TITLE: Sheet_2		REV: 1.0
	Company: Your Company	Sheet: 1/1
	Date: 2023-12-10	Drawn By: Denjhang

TITLE: Sheet_1

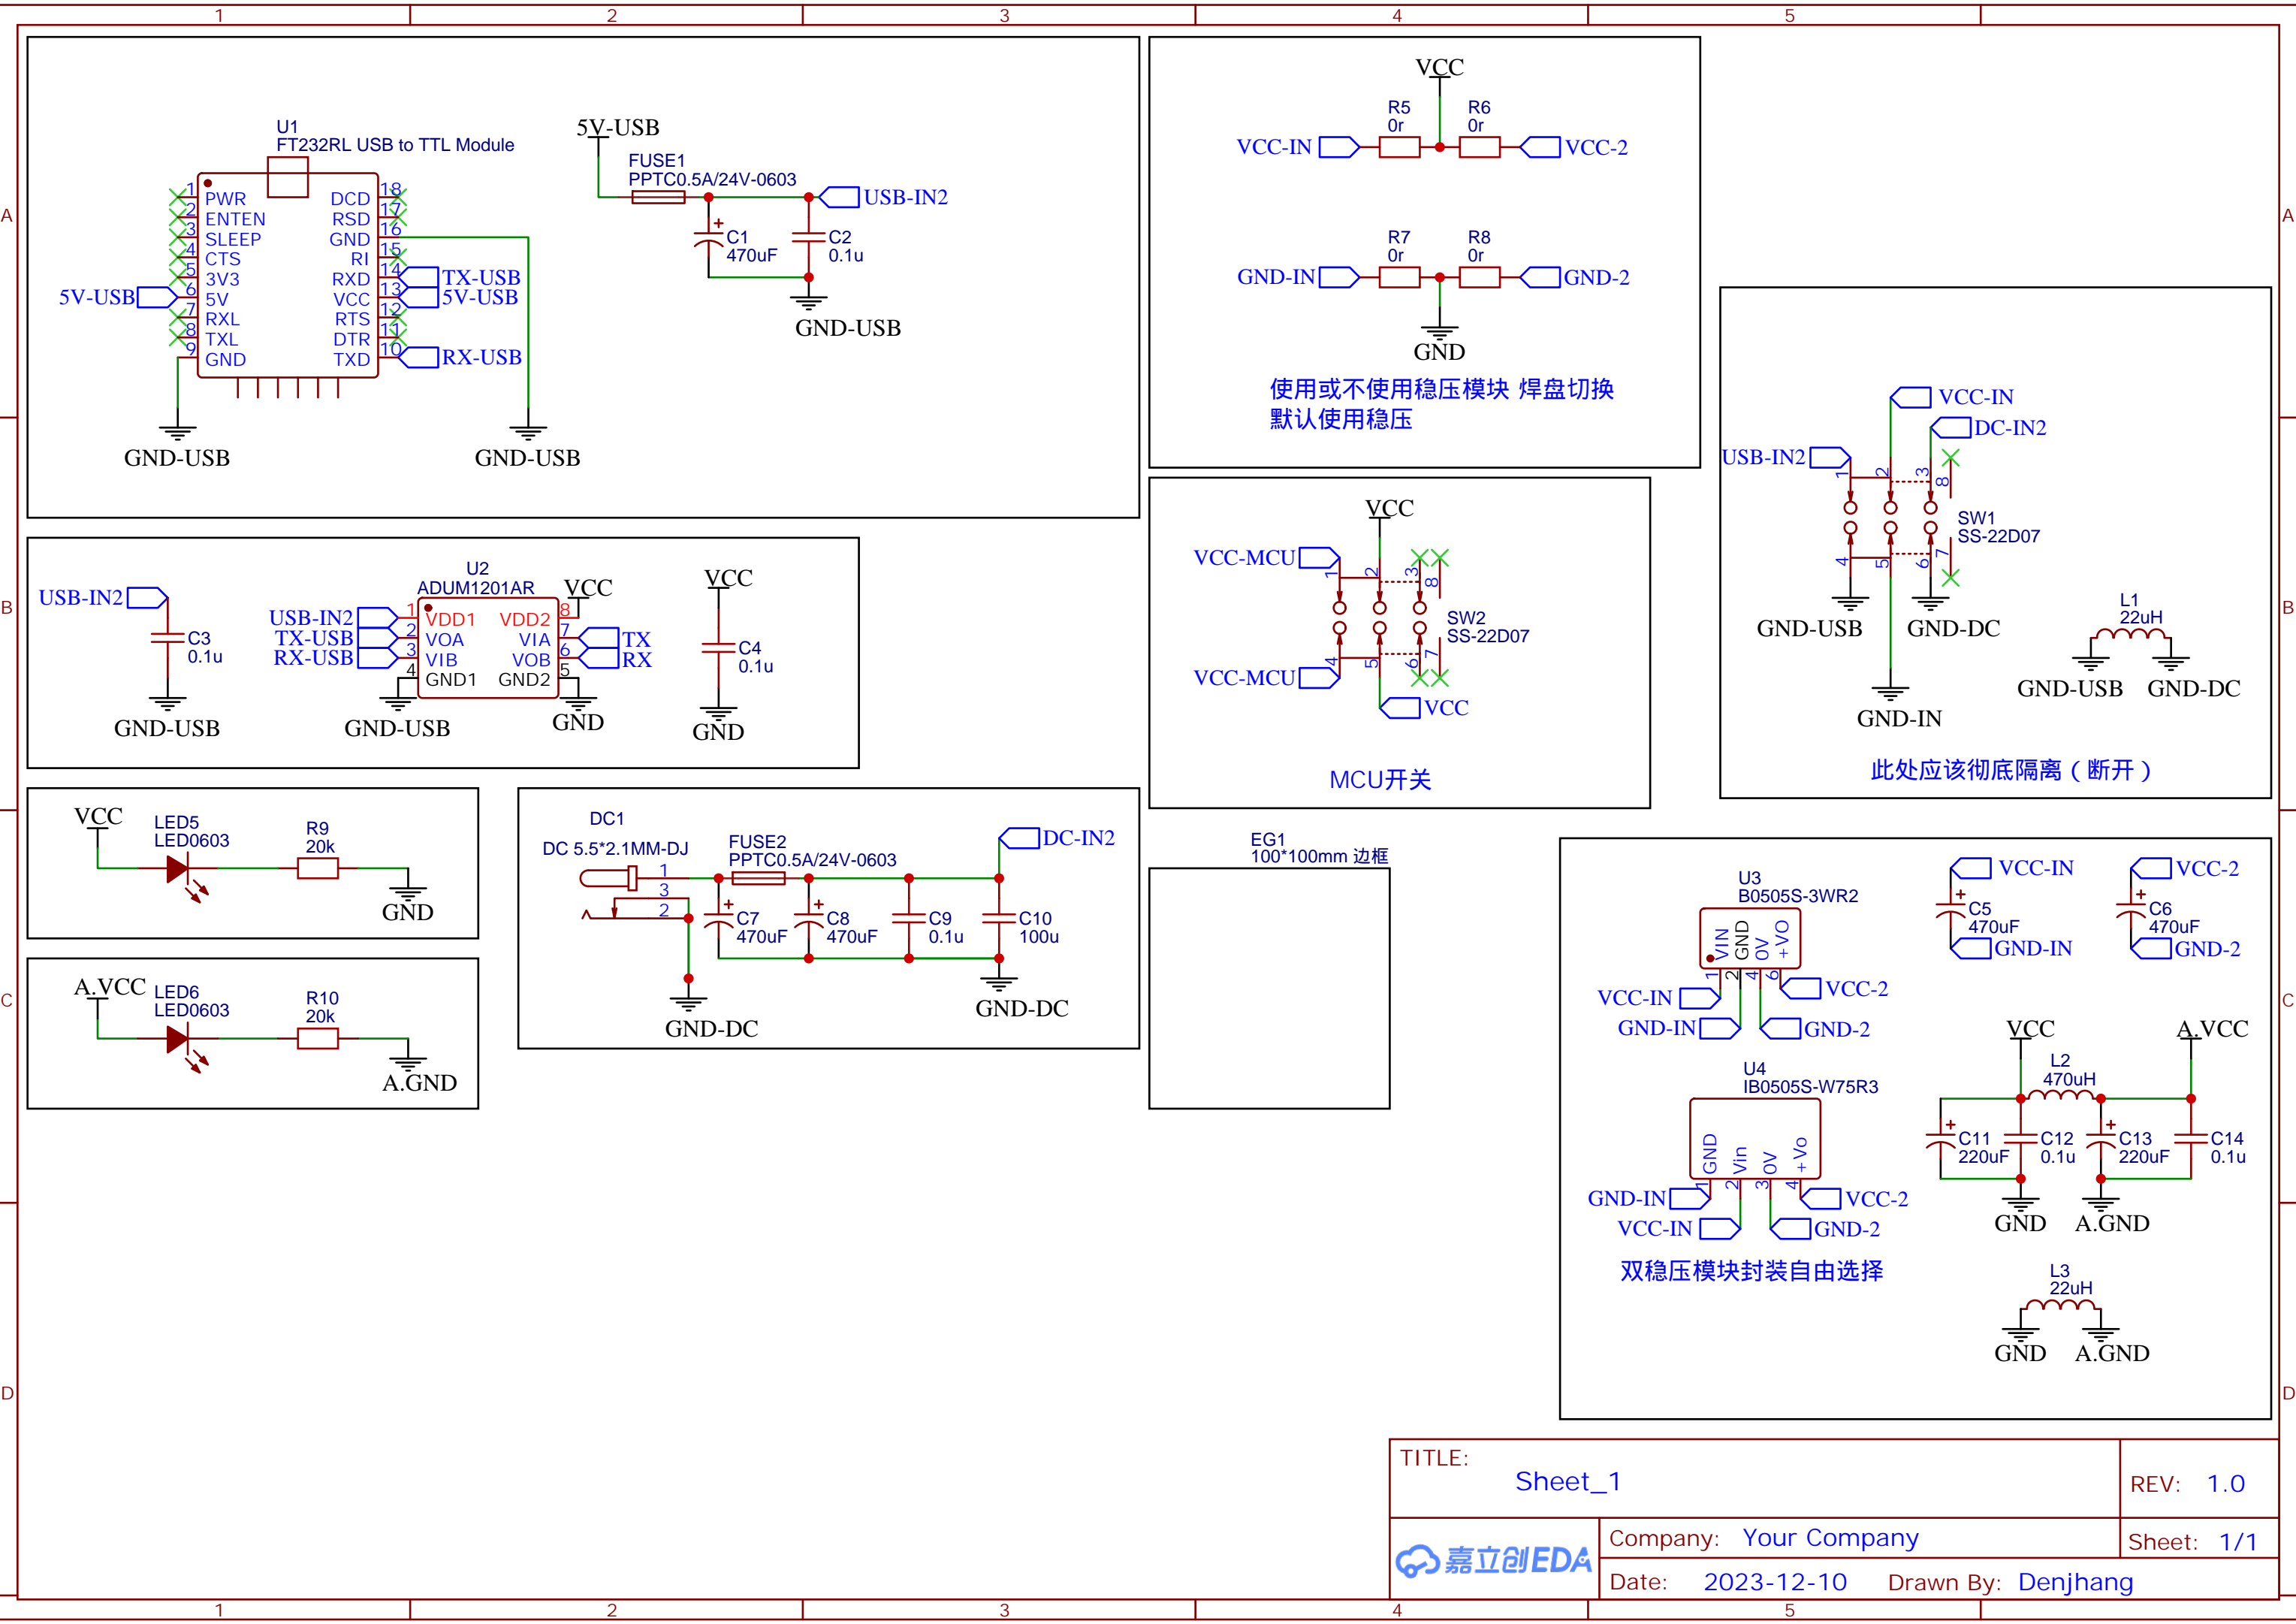
此处电阻需要调整

- 1.删除整流桥，BNX，
- 2.精简滤波电容
- 3.删除Work-LED
- 4.删除SCK
- 5.耳机孔放在电位器左侧以避免干涉
- 6.添加IB0505S
- 7.添加自动切换主副电源的电路

- 1.测试发现经常性无法启动，发现IAP必须在所有地联通的情况才能启动，短接IB0505S原边和副边的地
- 2.考虑改USB-CH340模块，让DC供电时整板使用DC电源
- 3.现阶段只能完美USB供电使用CMOS音源，必须短接IB0505S两个地。
- 4.或者两个地都不短接，则有概率无法启动
- 5.两种方案：一是让USB-CH340隔离地，下面不隔离
二是USB和MCU永远公用VCC和GND并且不用稳压，DC供电仅给卡槽使用
- 6.不隔离，IB0505S严重发烫

- 1.测试发现电源切换电路没屁用，删了
- 2.单USB供电一切正常，插DC发出高频噪音，考虑共地噪音
- 3.结合旧版本发现必须彻底隔离DC-GND和USB-GND
- 4.必须添加MCU开关，PIC没必要，仅IAP
- 5.必须添加电源切换开关二选一。
- 6.必须拆除所有IAP晶振，那会影响主时钟，否则请用24M
- 6.PIC考虑使用无源晶振
- 7.必须下对齐电位器
- 8.MCU换成LQFP48封装更便宜

TITLE: Sheet_1		REV: 1.0
嘉立创EDA	Company: Your Company	Sheet: 1/1
	Date: 2023-12-10	Drawn By: Denjhang

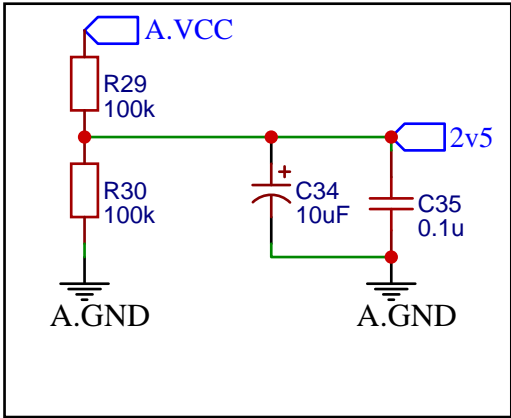
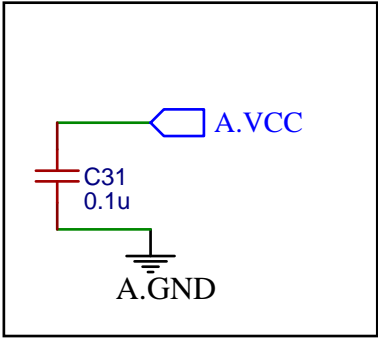
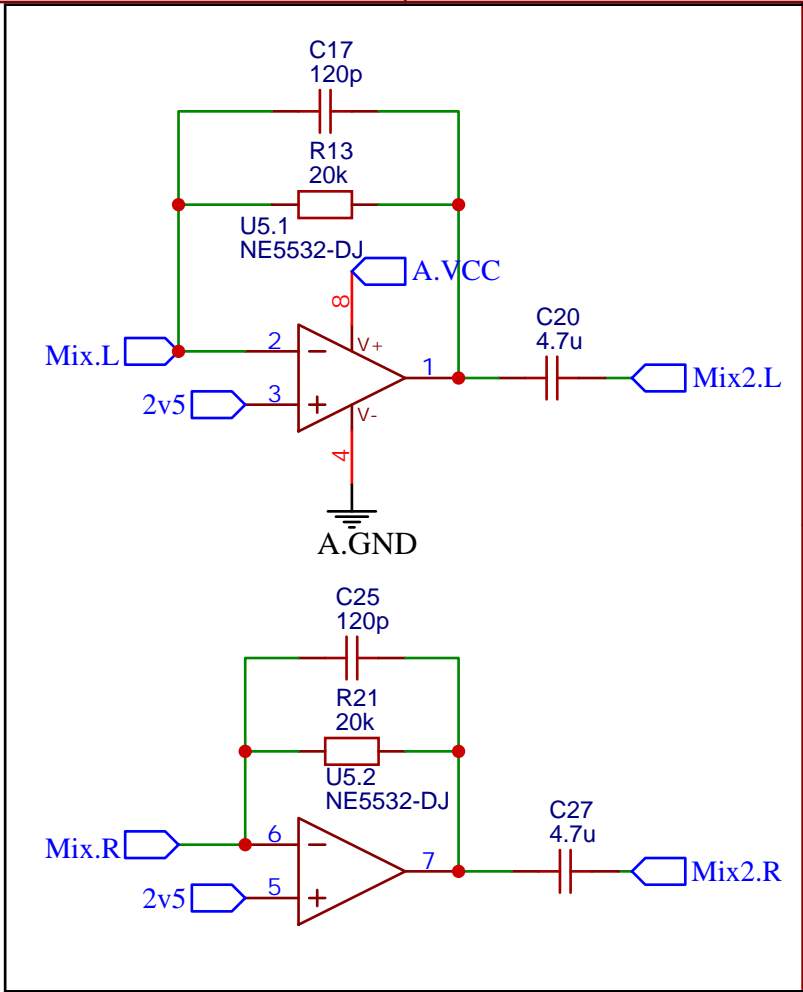
RESPFM板间连接器
输入端
公母对接无需IDC

TITLE: Sheet_1		REV: 1.0
	Company: Your Company	Sheet: 1/1
	Date: 2023-12-10 Drawn By: Denjhang

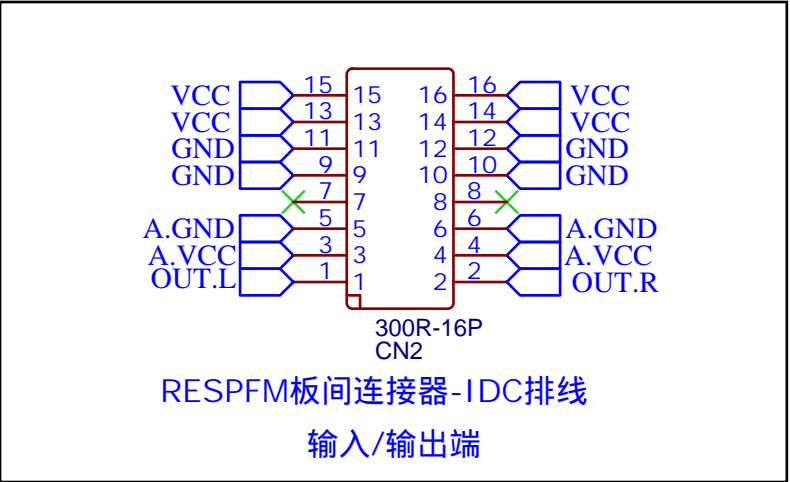
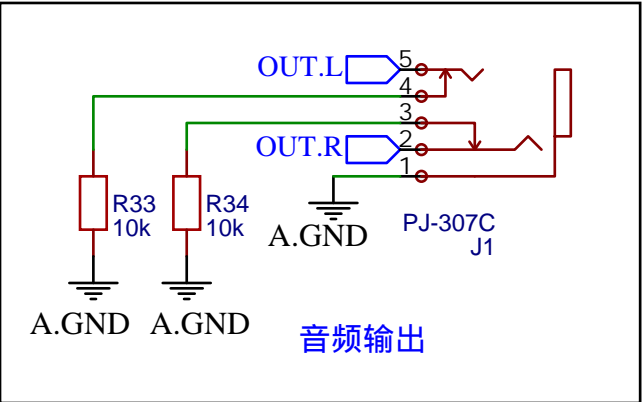
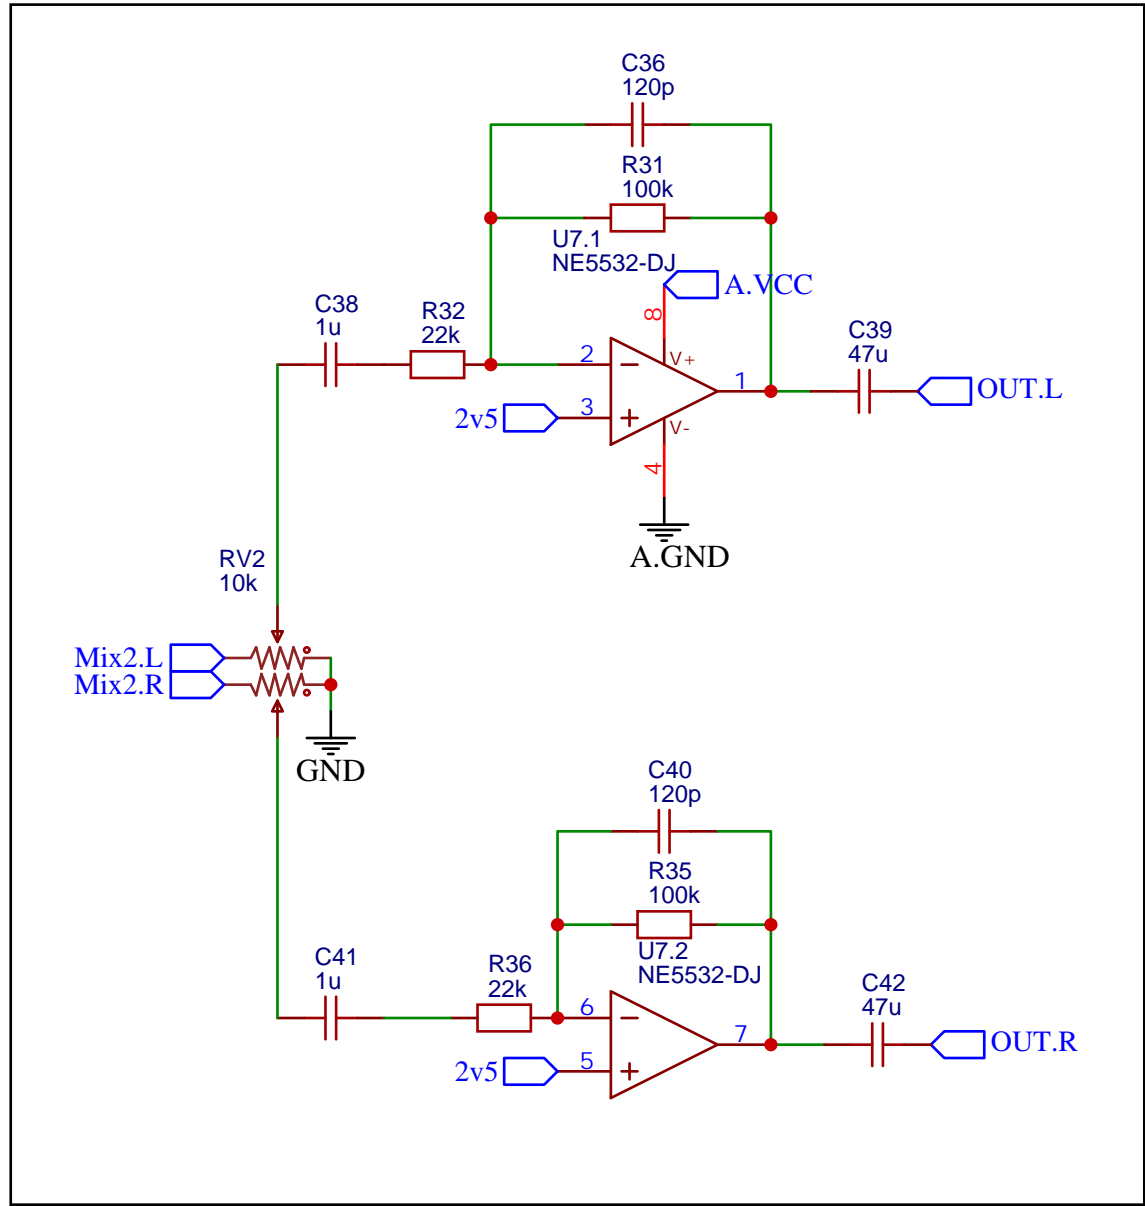
RESPFM板间连接器-IDC排线
输出端，放左边
这里最好用简易牛角座,但是注意机械干涉

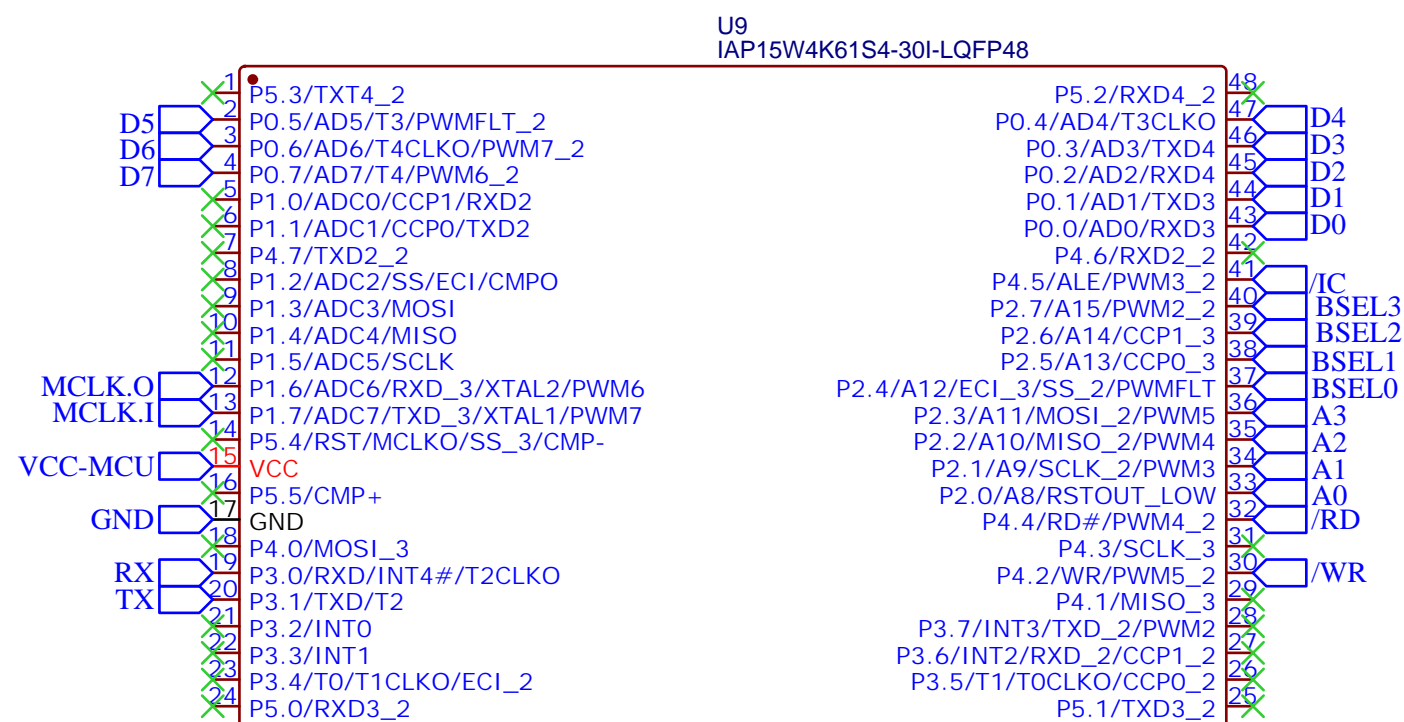
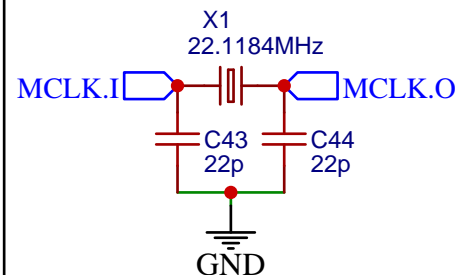
- 1.修正总线的线序，目前左右颠倒
- 2.已删除DC-DC稳压模块，那个会啸叫
- 3.删除二极管，保留整流管
- 4.添加大量滤波电容，大容量
- 5.修复DC口的错误接线
- 6.修复Vbias电容值，添加电解电容
- 7.检查PCB的DC口，修复机械干涉问题

- 1.使用宋工的贴片LQFP64L2版本MCU
- 2.精简滤波电容
- 3.删除Work-LED
- 4.全局替换电容4.7u
- 5.已修复机械干涉问题
- 6.
- 7.
